2019年7月5日

震源を特定せず策定する地震動に関する検討チームの議論に対する意見

脱原発弁護団全国連絡会¹

図表1 検討チーム第7回会合資料2・37頁の図の一部を修正

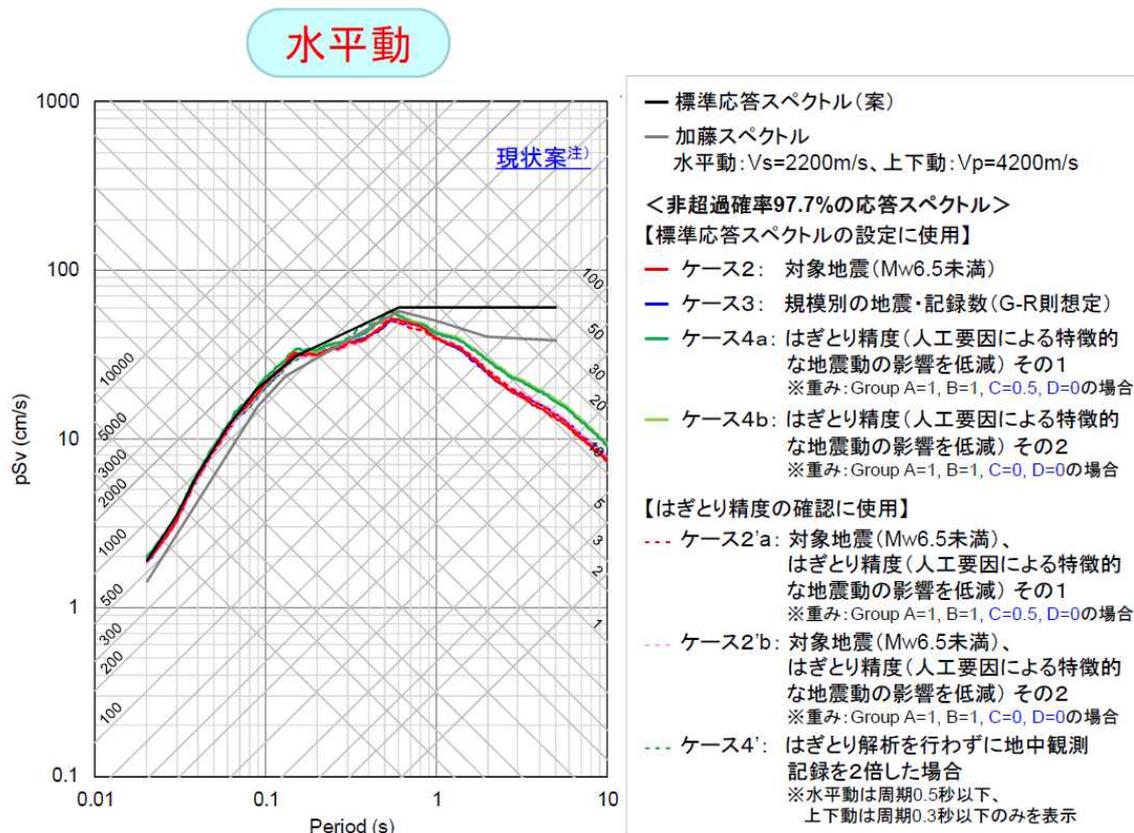
第 7 回会合の「対象記録の検討結果及び標準応答スペクトル（案）」（資料 2）によれば、検討チームの考える標準応答スペクトルは、統計的手法により、非超過確率が 97.7%、つまり、標準偏差+2 σ の応答スペクトルに近似したものとされている（図表 1）。これでは、標準応答スペクトル（案）の値を超える、現実

図表1は、検討チームで示された標準応答スペクトル（案）のうち、水平動について示したものであるが、標準応答スペクトル（案）である黒色実線が、ケースごとの非超過確率97.7%の応答スペクトルである赤色実線、青色実線及び緑色実線等と近似する位置に引かれていることが分かる。

このように、検討チームにおいて示された標準応答スペクトル（案）は、統計的手法を採用したことによって、現実の観測記録を包絡せず、2.3%は標準応答スペクトル（案）を超えることを許容するものとなっている。

原子力規制委員会（以下「規制委員会」という。）及び同委員会の「震源を特定せず策定する地震動に関する検討チーム」（以下「検討チーム」という。）は、統計的手法を、原発の安全性に反する用い方で採用するのではなく、少なくとも、提示された標準応答スペクトル（案）の応答スペクトルを超えると判断された多数の地震動記録の1つでも除外することなく、これらの地震動記録を包絡するような応答スペクトルに基づいて「震源を特定せず策定する地震動」を策定すべきである。

図表2 検討チーム第7回会合資料2・33頁の図の一部を修正

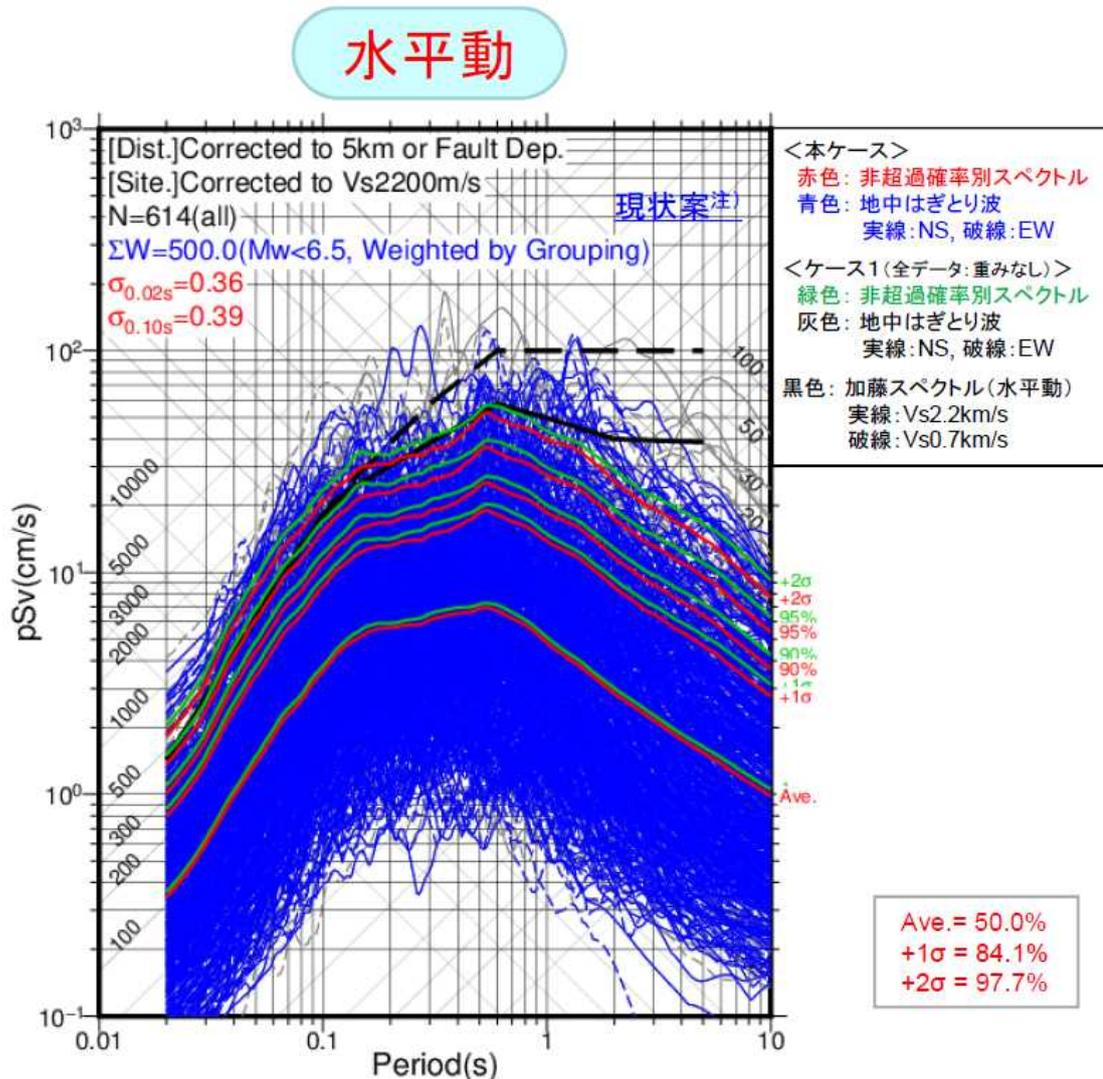
また、どの程度の現実に発生した地震動の応答スペクトルが標準偏差 $+2\sigma$ を超え得るかを示したものが図表2である（比較のため、水平動のみを示す）。

図表2の青色及び灰色の線（破線を含む）は、現実の観測記録に距離の補正など一定の処理を施した「はぎとり波」と呼ばれるものの応答スペクトル群（地震動）である。他方、「 $+2\sigma$ 」と書かれた赤色及び緑色実線は、標準応答スペクトル（案）と近似する非超過確率97.7%の応答スペクトル（地震動）である。これらを比較すれば、非超過確率97.7%の応答スペクトルを超える地震動が多数存在し、かつ、非超過確率97.7%の応答スペクトルを大幅に超えていることが分かる。

原発にとって特に危険な短周期地震動で見れば、周期0.1秒から0.2秒付近の非超過確率97.7%の応答スペクトルは1300ガルほどでしかないのに、実際に発

生じた地震の地震動の応答スペクトルには、3000ガル³を超えるほどにまで達するものがある（青色及び灰色の線）。

現在行われている各原発の基準適合性審査においても、留萌支庁南部地震の地震動を若干上乘せした地震動が「震源を特定せず策定する地震動」とされている。これは、地震動審査ガイドが、収集対象となった観測された地震動程度は、基本的にはどの敷地でも原発を襲う可能性があるという考え方によるものと考えられる。この考え方からすれば、現時点までに観測された少なくとも 90 地震のうち、Mw6.6 の 4 つの地震を除いた Mw6.5 未満の 86 地震の地震動については、適切な補正のうえ、どこの敷地でも原発を襲う可能性があるものとして、全て検討対象に含めなければならない。しかし、現在検討チームで議論されている統計的手法を用いた場合、従来考慮対象とされていた留萌支庁南部地震すら、標準偏差+2 σ を超える地震として考慮対象外とされる可能性がある。規制委員会は、これまで観測された地震動程度は、どの敷地でも襲う可能性があるから、留萌支庁南部地震の観測記録を「震源と特定せず策定する地震動」としてきたのではなかったか。その考え方をなぜ取らないこととしたのか。もし統計的手法を採用するなら、従来の考え方をやめる合理的説明が必要である。地震動審査ガイドの「地震動全体の考慮」という基本方針（地震動審査ガイド 2(4)）を適切に踏まえるならば、留萌支庁南部地震を含む全ての観測記録を考慮対象とすべきであり、図表 2 でいえば、少なくとも信頼性が高いとされる青色の線を、一部でも考慮対象外とすることは許されない。

「地震動全体を考慮」すること、すなわち「発電用原子炉施設は想定されるいかなる地震力に対してもこれが大きな事故の誘因とならないよう十分な耐震性を有していなければならない」とすることは、原発の安全性確保のための当然の基本方針であり、必須の要求である。にもかかわらず、検討チームにおいては、この基本方針を無視し、不合理な統計的手法を用いることで、規模の大きい地震動を考慮対象外にしようとしている。そのような恣意的な排除は、地震動審査ガイドの基本方針に反するものとして到底許されない。少なくとも、図表2の青色及び灰色の線を包絡するような応答スペクトルに基づいて、「震源を特定せず策定する地震動」を策定すべきである。
